# 免震建物の幹線（発電機）ルートの変更

（株）九電工 横浜支社

# 工事概要

断面図1(変更後)

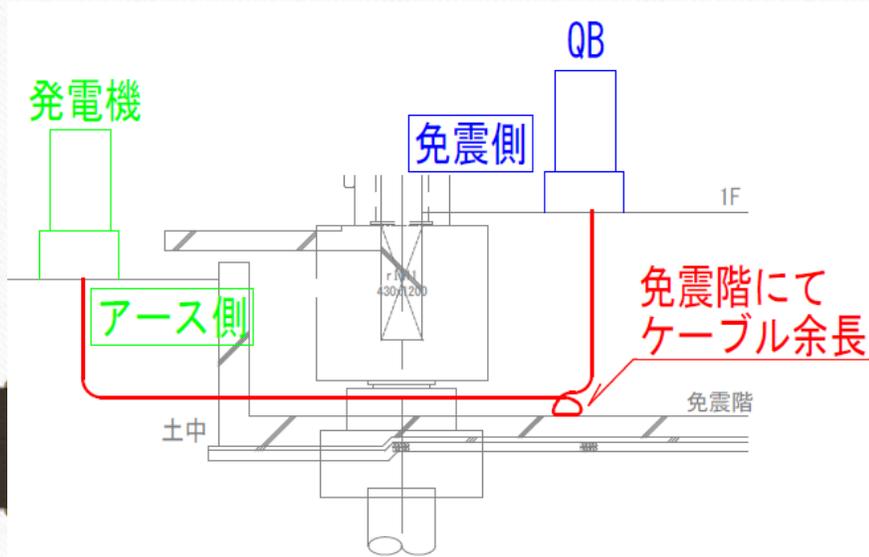
屋外QB(免震側)～発電機(アース側)  
間の露出配管について

- ・地上階での配管・配線の  
露出部分の支持方法
- ・露出部で免震クリアの  
ケーブル余長対応
- ・外壁フェンス等スケルトン部の  
外観的な見栄えを配慮

- ・地上露出配線を、地中埋設から免震ピットでのケーブル対応に変更
- ・施工工程の自由度と免震ピット内でケーブル余長を確保した。
- ・見栄えの問題も解決した。

断面図2(変更前)

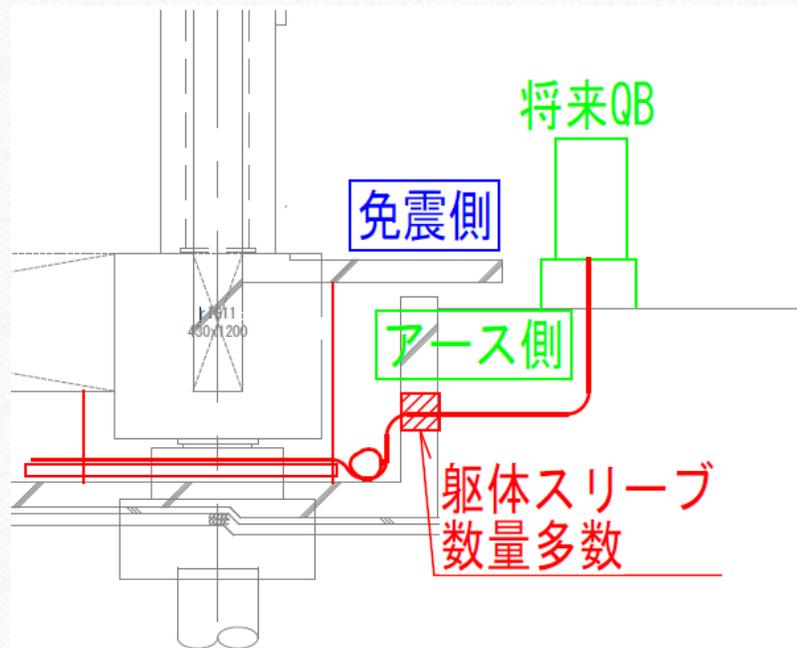
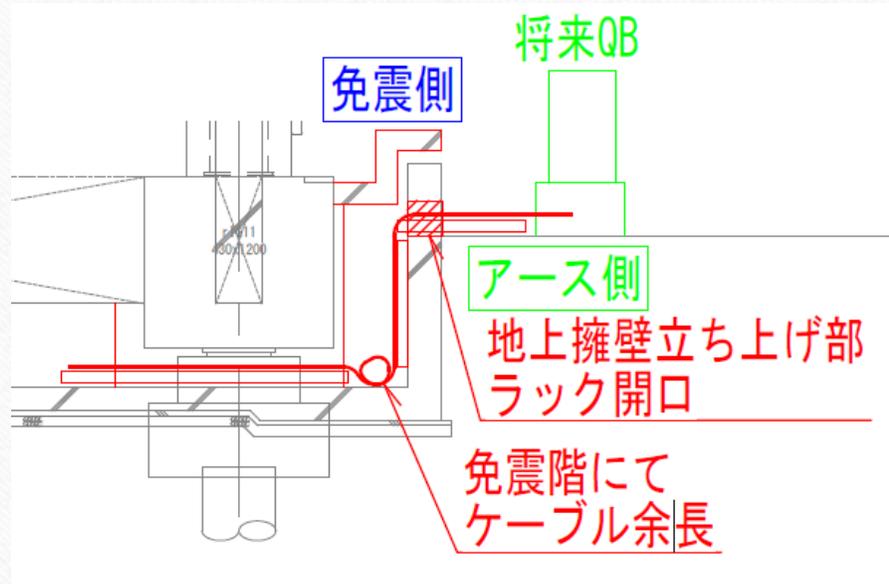
### 将来用QB(アース側)～免震ピット への埋設配管について

将来用QBからの想定本数を、埋設配管で擁壁スリーブにて貫通する計画では、土圧を受ける**擁壁に多数のスリーブ開口**を設ける必要がある。また、**平面的な幅も**必要となる。

- ・地上にてケーブルラック対応
- ・擁壁を上部に立上げ開口とし、土圧を受ける擁壁スリーブをとりやめた。
- ・免震ピットのケーブルラックのスペースを縮小し、ケーブル余長を確保した。

平面図(変更後)

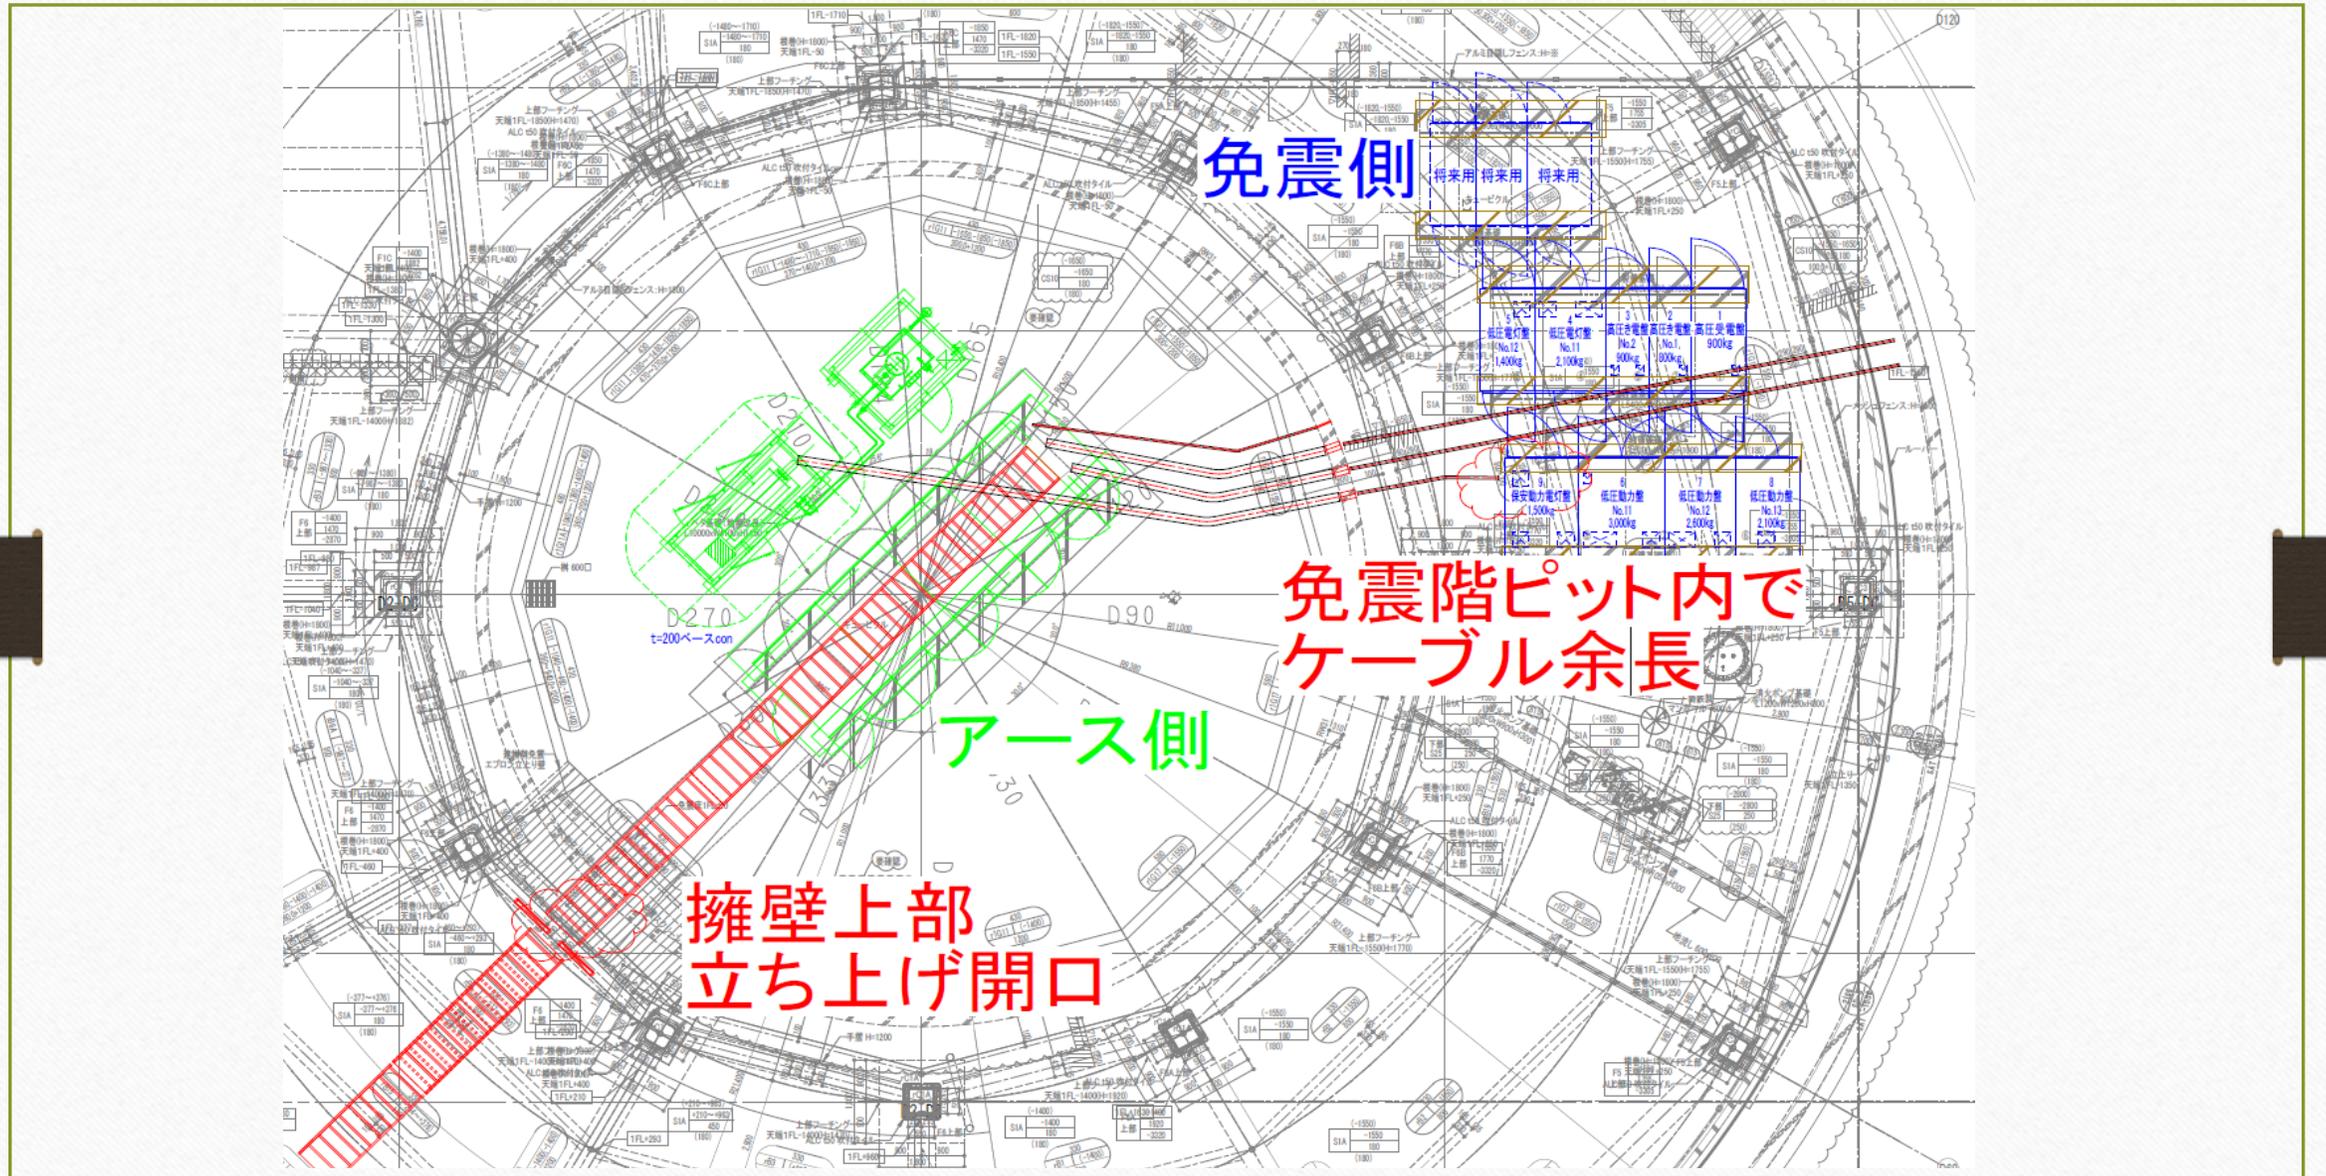
# 変更提案(1)・(2)の平面図
